東海第二発電所
外部からの衝撃による損傷の防止(火山)
(審査会合における指摘事項への回答)

平成29年9月14日
日本原子力発電株式会社

(1) 指摘事項

○建築基準法施行令及び指針類におけるF値×1.1の適用について

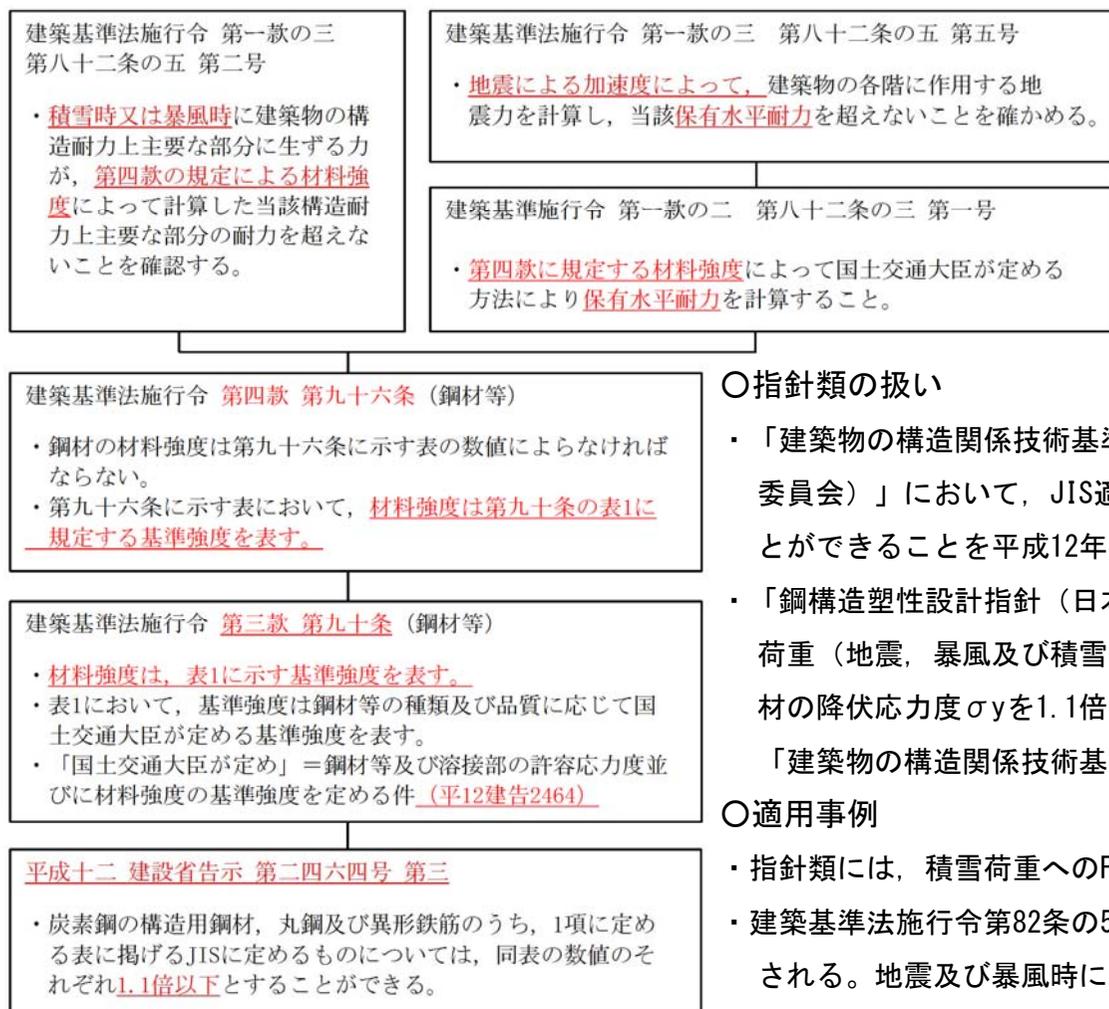
平成12年建設省告示第2464号（JIS適合品については、材料強度を1.1倍以下の数値をとることが可能である）は、積雪荷重に対する評価に適用可能なこと及び適用事例があれば示すこと。また、指針類に同様の扱いがあるか確認すること。

- ・極めて稀な積雪時の評価において記載されている建築基準法施行令第82条の5第2号から、平成12年建設省告示第2464号第3が導かれることから、極めて稀な積雪荷重に対してF値×1.1を適用可能と判断した。

図2 建屋健全性評価の考え方

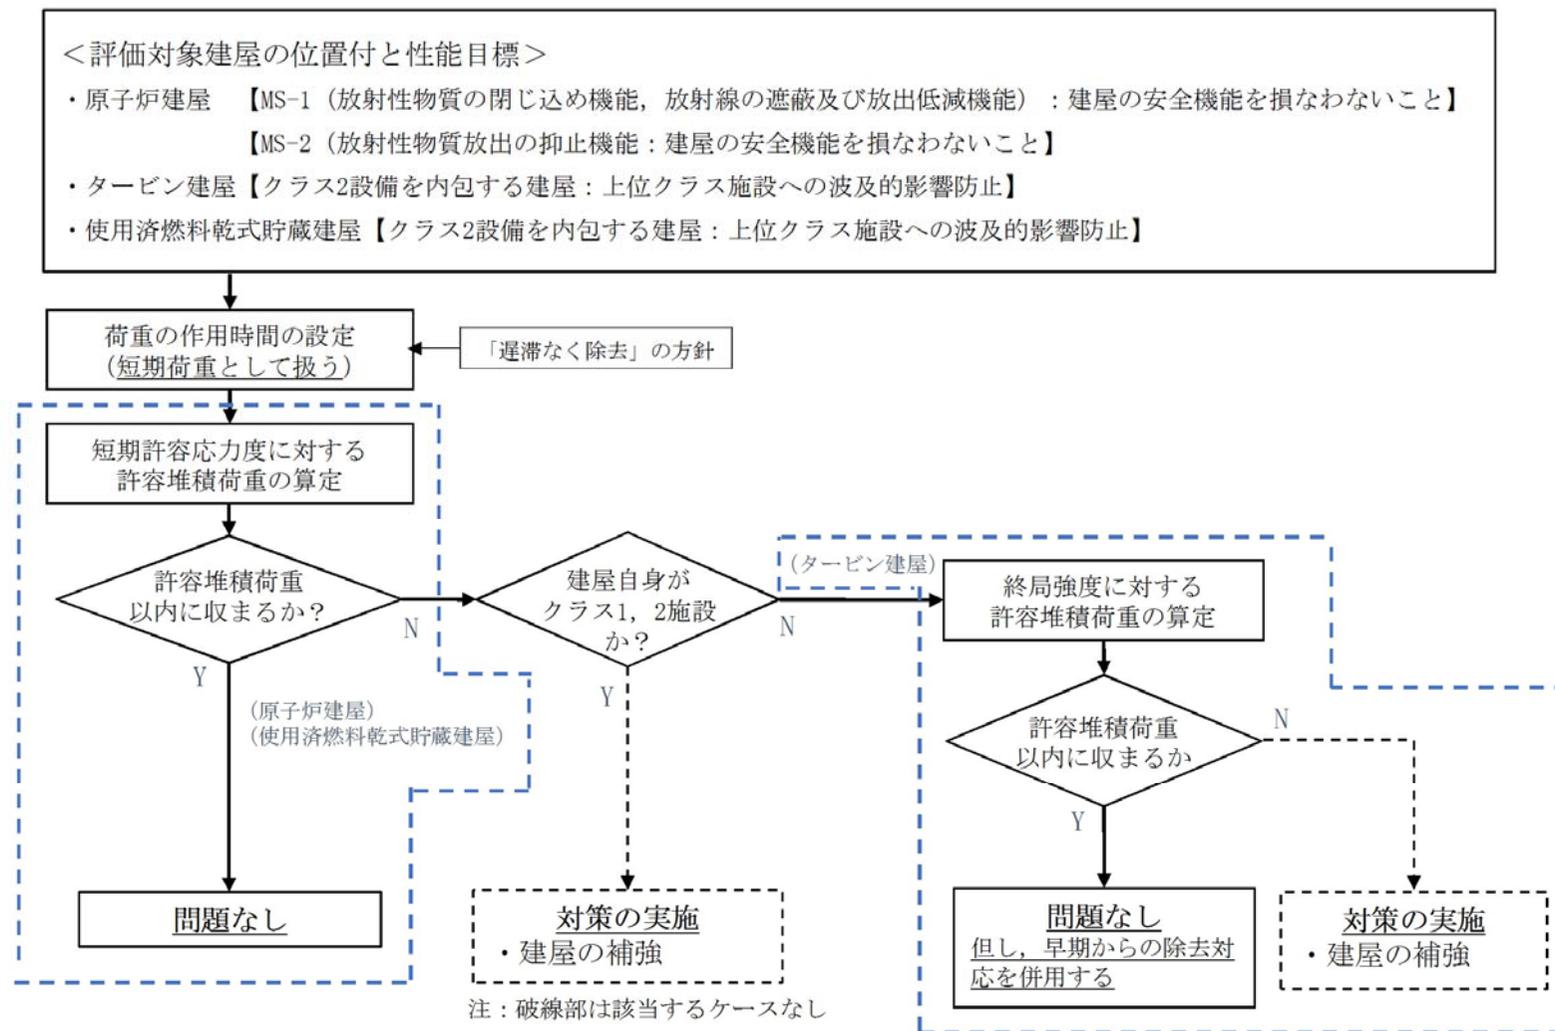
許容堆積荷重の算定は実質的に応力評価なので評価内容を説明すること。また、設置許可、工事計画認可それぞれのフェーズで示す内容について整理して示すこと。

評価対象施設である原子炉建屋、タービン建屋、使用済燃料乾式貯蔵建屋を図2に示す建屋健全性評価の考え方に従い評価を行う。これらの建屋のうち、原子炉建屋とタービン建屋を代表として、評価内容及び評価結果を示す。各々を代表建屋として選定した理由を以下に示す。

- ・原子炉建屋 ⇒ 自身がMS-1（放射性物質の閉じ込め機能、放射線の遮蔽及び放出低減機能）及びMS-2（放射性物質放出の防止機能）の機能を有し、短期許容応力度に対して耐力を評価する建屋
- ・タービン建屋 ⇒ 自身がクラス1、2施設に該当しない建屋のうち、構造的にもスパンが長く、終局強度に対して耐力を評価する建屋
